BALLANGEN ENERGI AS
Postboks 53
8546 BALLANGEN

NVE gir forlenget byggefrist og tillatelse til planendring for Røvatn kraftverk i Narvik kommune, Nordland

Figur 1. Oversiktskart over deponi- og kraftstasjonsområde (e-post fra Ballangen Energi 29.9.23).

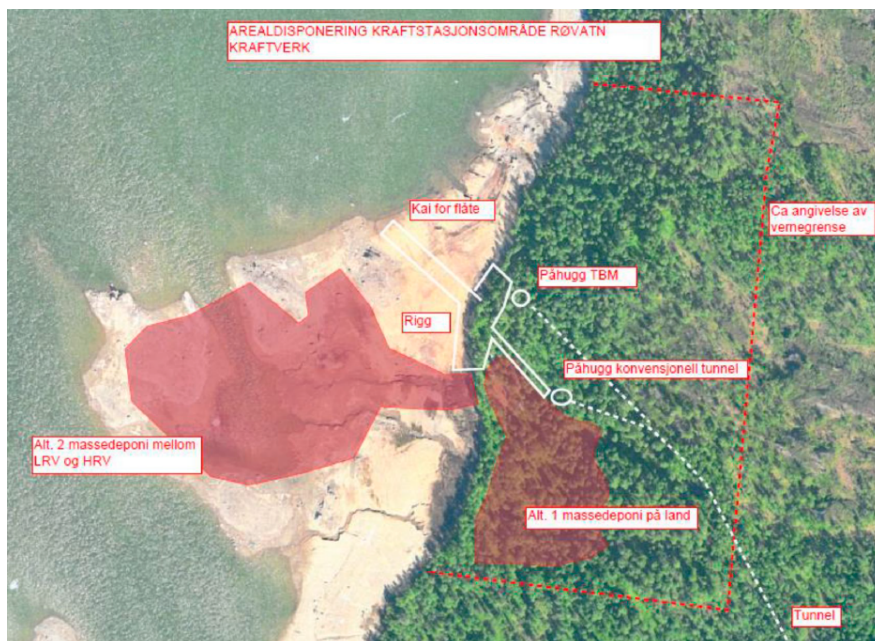
Deponiet på land er planlagt i en forsenkning i terrenget fra tunnelpåhugg/Ballangen Energis hytte og nordover mot vernegrensen (figur 1). I planendringssøknaden er det anslått at med masser fra konvensjonell drift vil deponiet dekke et areal på ca. 15000 m² (100x150x4), med 4 m tykkelse. Senere har Ballangen Energi fått utført GPS-målinger på stedet og oppgir i e-post til NVE av 29.9.2023 at potensielt deponiareal er på ca. 13000 m², som vil gi et deponi med en gjennomsnittlig tykkelse på 4,5 m. Ballangen Energi påpeker at endelig høyde på deponiet må avgjøres i detaljplanfasen, for at forhold til terreng og

omgivelsene på stedet skal bli gode. Det skal tilrettelegges for naturlig revegetering ved at vegetasjonsdekket tas av og påføres på topp ved anleggsslutt (e-post 27.9.2023). Området karakteriseres i søknaden som frodig, og Ballangen Energi mener derfor at revegeteringen vil gå forholdsvis raskt.

Ved etablering av massedeponi på land, vil det settes av en buffersone mot Hjertvatnet. Avskjærings-/opsamlingsgrøfter vil bli etablert i ytterkant av massedeponi. Disse ledes inn i et sedimentasjonsbasseng, før vannet ledes ut i Hjertvatnet.
